|  |  |  |  | CC 关键特性  |  |  |  |      |  |  |  | 总装图                                                          |  |  |  |
|  |  |  |  |          |  |  |  |      |  |  |  | AX188A029                                                    |  |  |  |

|    |    |                                                               |  | 设计 宋剑 20220921 标准化                    |  |                                   |  | 渐进式安全钳<br>1:3                                                |  |

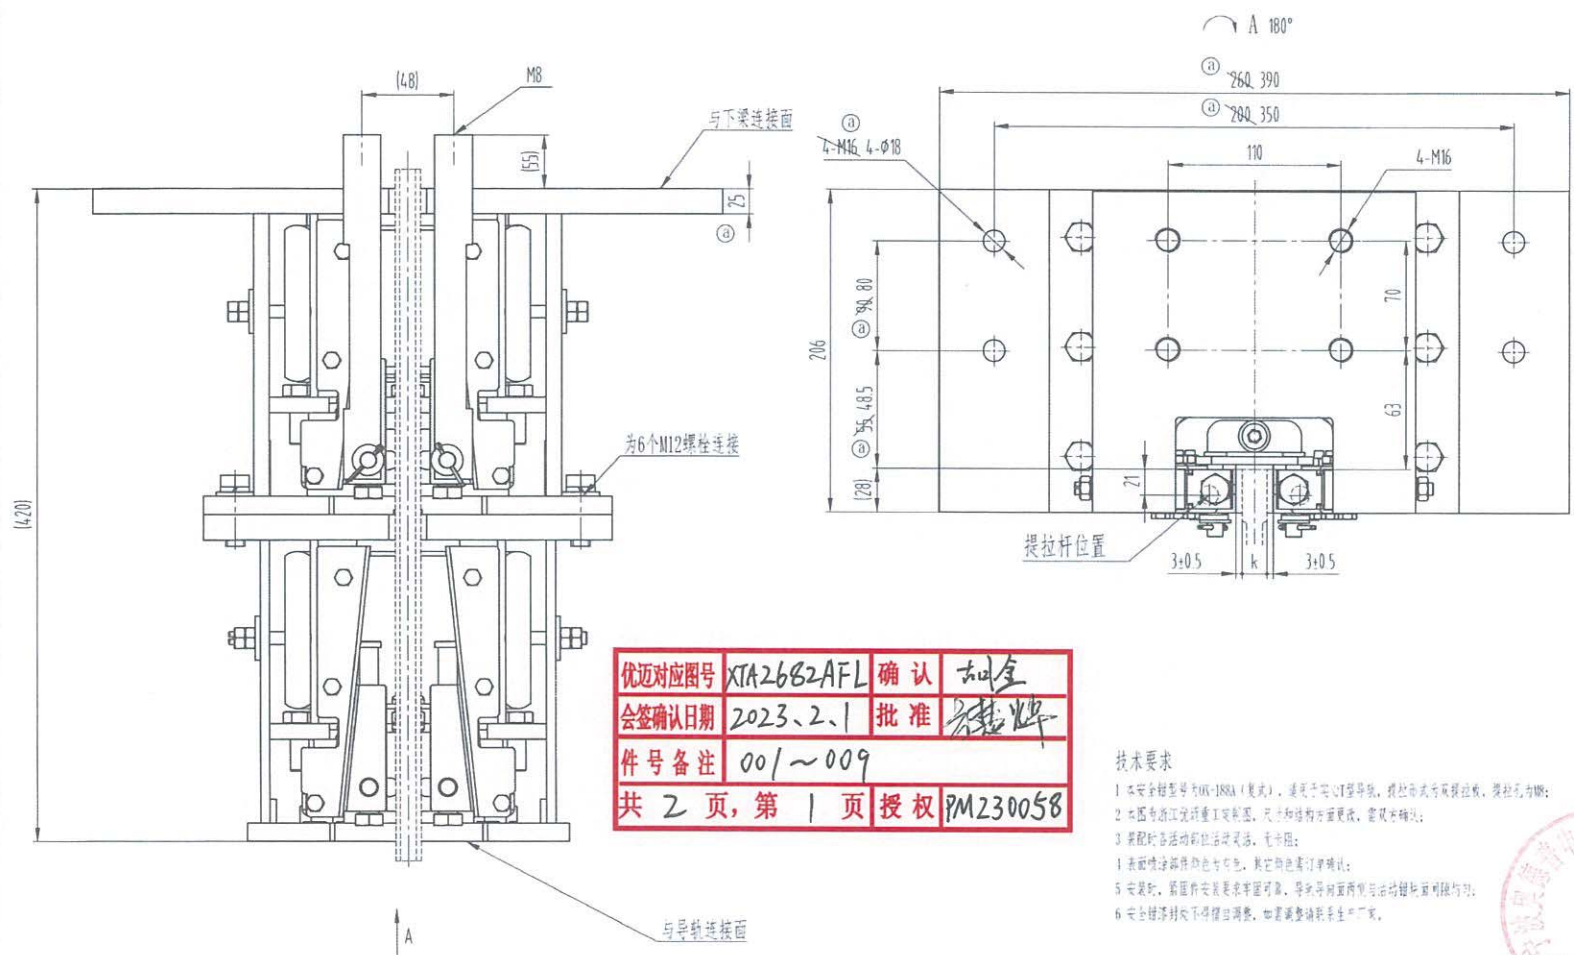
| ①  | 1  | 16改15.88                                                      |  | 宋剑 2022.01<br>20221206                |  | 审核 刘金 23.02.01<br>批准 张瑞峰 2023.2.1 |  | 第 2 张 共 2 张<br>AX188A029                                     |  |
| ②  | 6  | 增加尺寸25, 尺寸90改为80, 55改为48. 5, 260改为390, 200改为350, 4-M16改为1-φ18 |  | 签名 年月日 工艺                             |  |                                   |  |                                                              |  |
